ANTWOORDNOTA ONTWERPBESTEMMINGSPLAN 'BRANDWEERPOST 'S-HEER HENDRIKSKINDERENDIJK 117 GOES'

Reactie waterschap Scheldestromen
Ontvangen 11-8-2022

Kaart waterloop

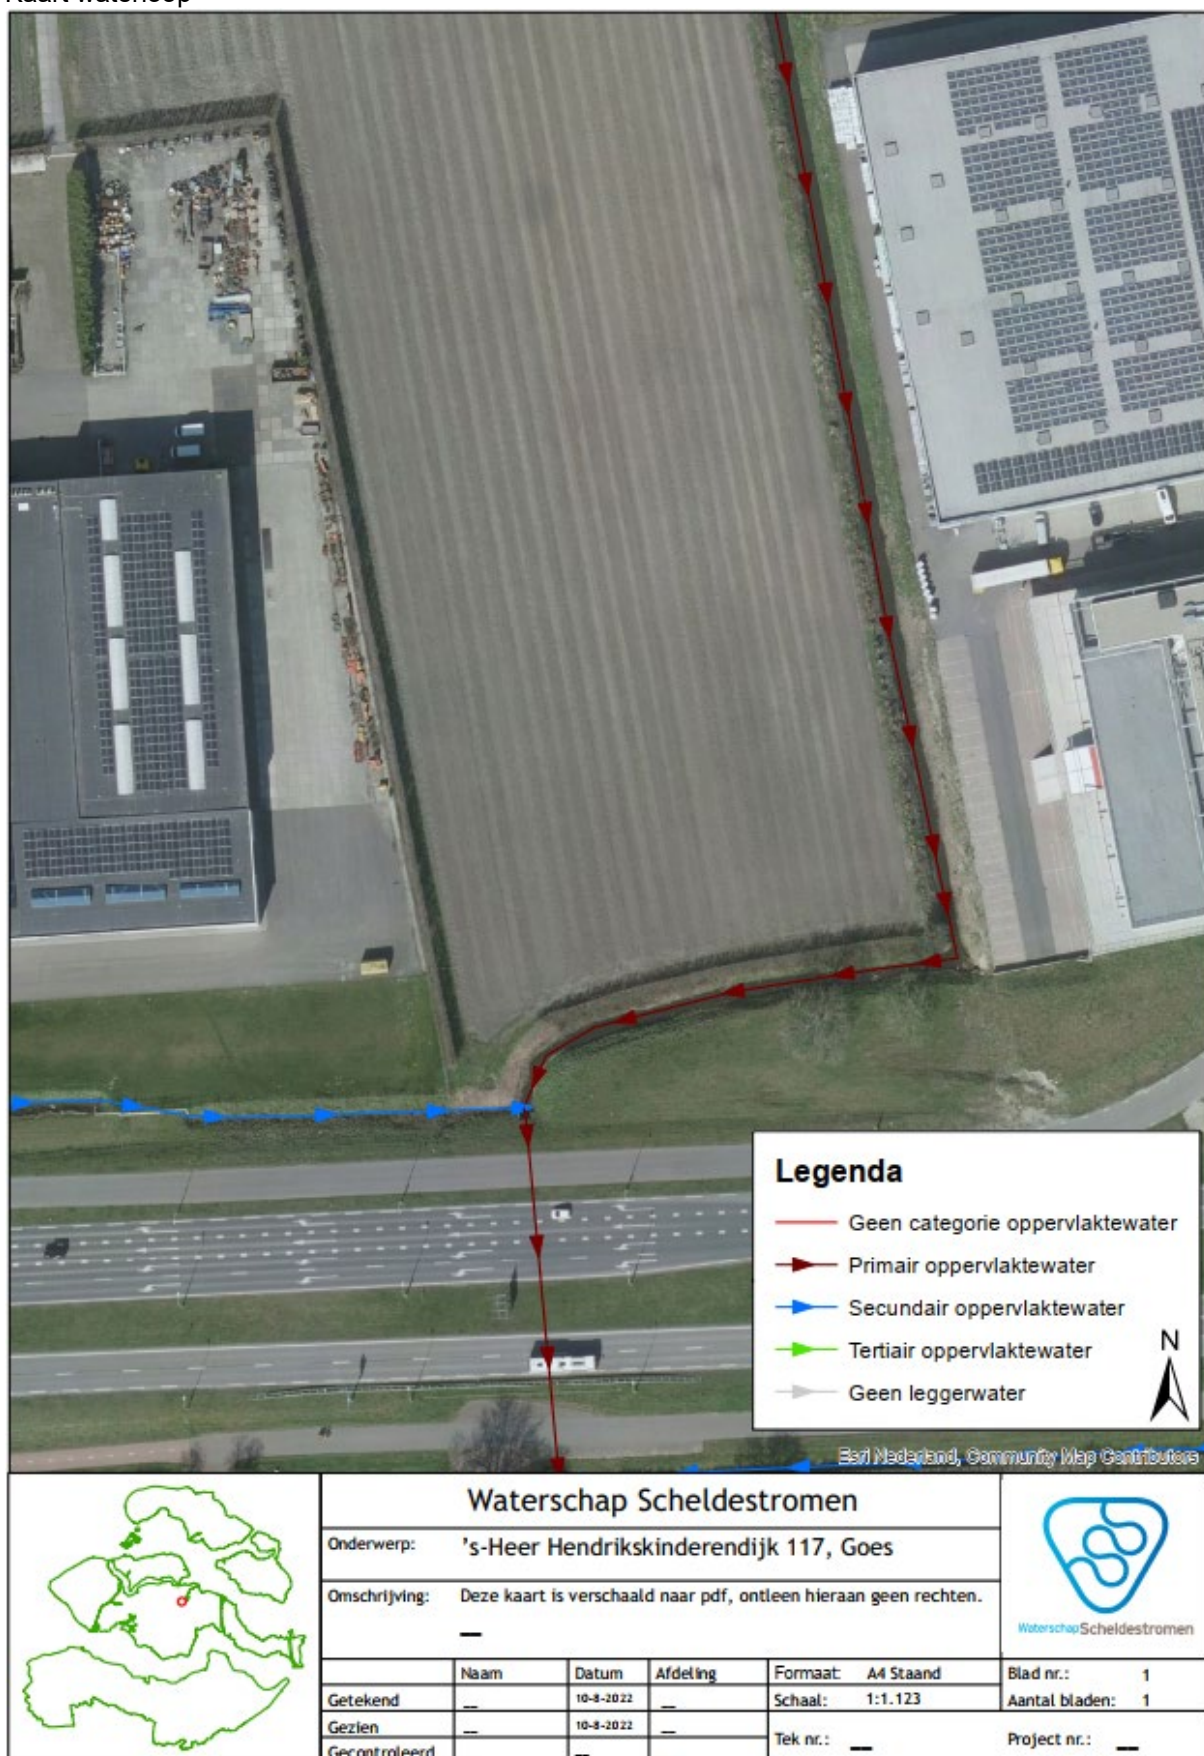
1. Aan de oost- en zuidzijde van het perceel ligt een primaire waterloop, waaraan langs twee zijden een obstakelvrije onderhoudsstrook van toepassing is van 5 meter, gemeten

Aan de oost- en zuidzijde van het perceel ligt een primaire waterloop, waaraan langs twee zijden een obstakelvrije onderhoudsstrook van toepassing is van 5 meter, gemeten vanuit de insteek (zie bijlage). De voormalig boomgaard is gerooid, met uitzondering van de windhaag. Vanuit de nieuwe situatie verzoeken wij ook de windhaag te rooien.

- Dit betreft geen ruimtelijke opmerking, maar wordt meegenomen in de verdere planontwikkeling.
- 2. Voor de ontsluiting van het perceel wordt in de waterparagraaf voorgesteld om een duiker of brug in de primaire waterloop richting 's Heer Hendrikskinderdijk te leggen. Een brug wordt in dit type waterloop niet toegestaan, het wordt een duiker.
